INFORME TÉCNICO DE FISCALIZACIÓN AMBIENTAL

CONTINUACIÓN OPERACIÓN MINA MONTECRISTO Y PLANTA SANTO DOMINGO

DFZ-2018-1222-II-RCA

DICIEMBRE 2018

Figura 4

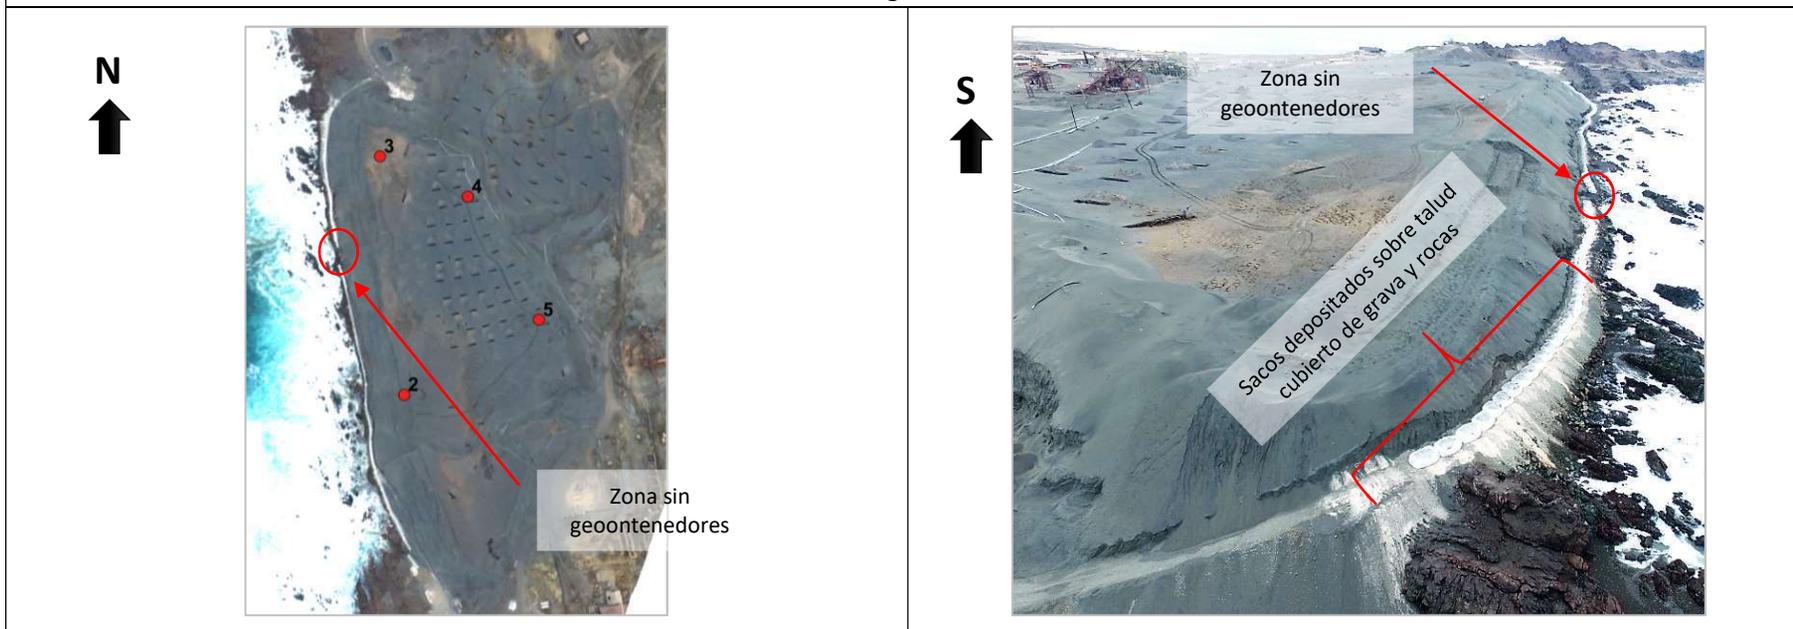
Sin embargo, durante ambas actividades de inspección, se constató que si bien el titular ha ejecutado obras de contención en la cara oeste del Tranque N° 1, consistentes en sacos de polipropileno rellenos de grava, depositados en la orilla de playa (Fotografía 1 y Fotografía 2), con excepción del primer tramo donde los sacos fueron depositados sobre un muro de grava y piedras apiladas que cubren el talud original (Figura 4, Figura 5 y Fotografía 3).

En resumen, las obras de contención implementadas, presenta las siguientes desviaciones respecto de lo señalado en la consulta de pertinencia antes descrita (ID 6):

Para lo cual se utilizarían *“[...] 175 Geo Contenedores (700 metros lineales) de 4 metros de largo por dos metros de ancho y dos metros de alto, [...]”*⁹ (énfasis agregado), y para todo la extensión del muro Oeste (Figura 4 y Figura 5).

Figura 6

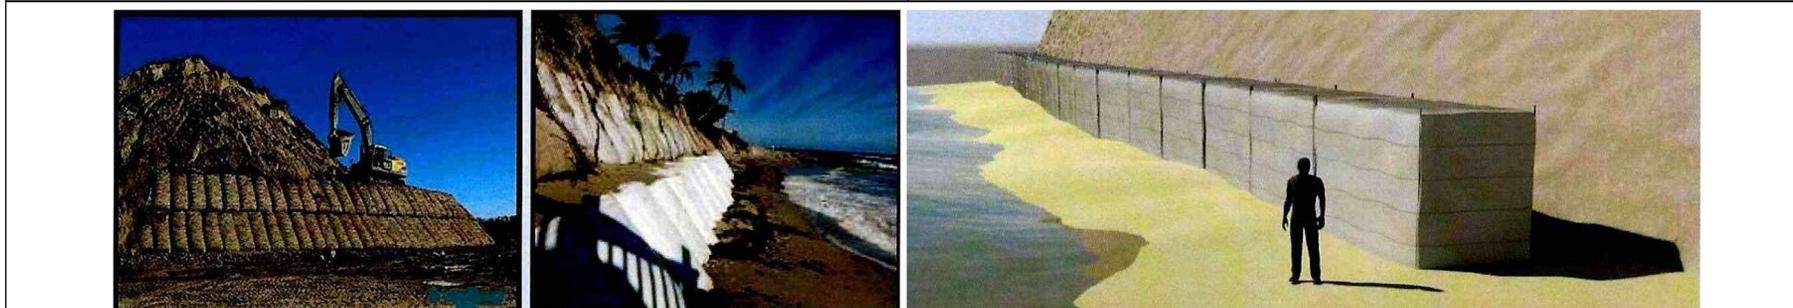
Adicionalmente, en este mismo documento, el titular presentó imágenes ilustrativas de la obra de contención a implementar (Figura 6), en las cuales se observa un muro compacto formado por contenedores independientes ubicados 1 al lado del otro, con una altura superior a la de una persona promedio.

Figura 7

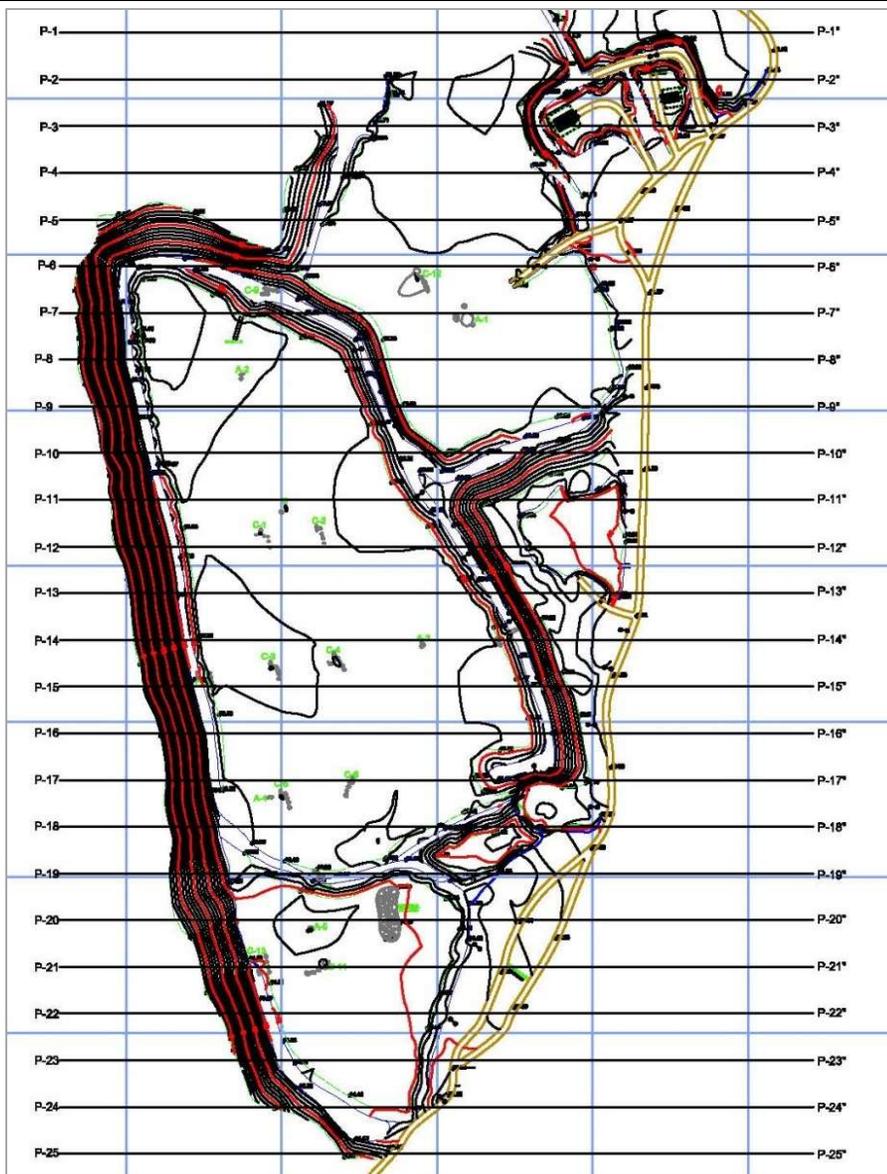
Al examinar en detalle cada uno de los perfiles generados (ID 8), fue posible constatar que entre el perfil N° 7 y el perfil N° 22 (450 m en total), el pie del tranque de relave se encuentra en promedio 2,6 m bajo el nivel del mar, llegando a 6,8 m bajo el nivel del mar a la altura del Perfil 16 (Tabla 1).

En consecuencia, aunque la obra de contención se hubiese implementado cumpliendo con las características descritas en la consulta de pertinencia (ID 6), para al menos 270 m de muro ubicados entre los perfiles N° 12 y N° 21 (Figura 7), esta no habría sido suficiente para evitar que el mar alcance el relave. Menos aún lo es la obra implementada, la cual no sobrepasa los 0,8 m en gran parte del trazado (Fotografía 2).
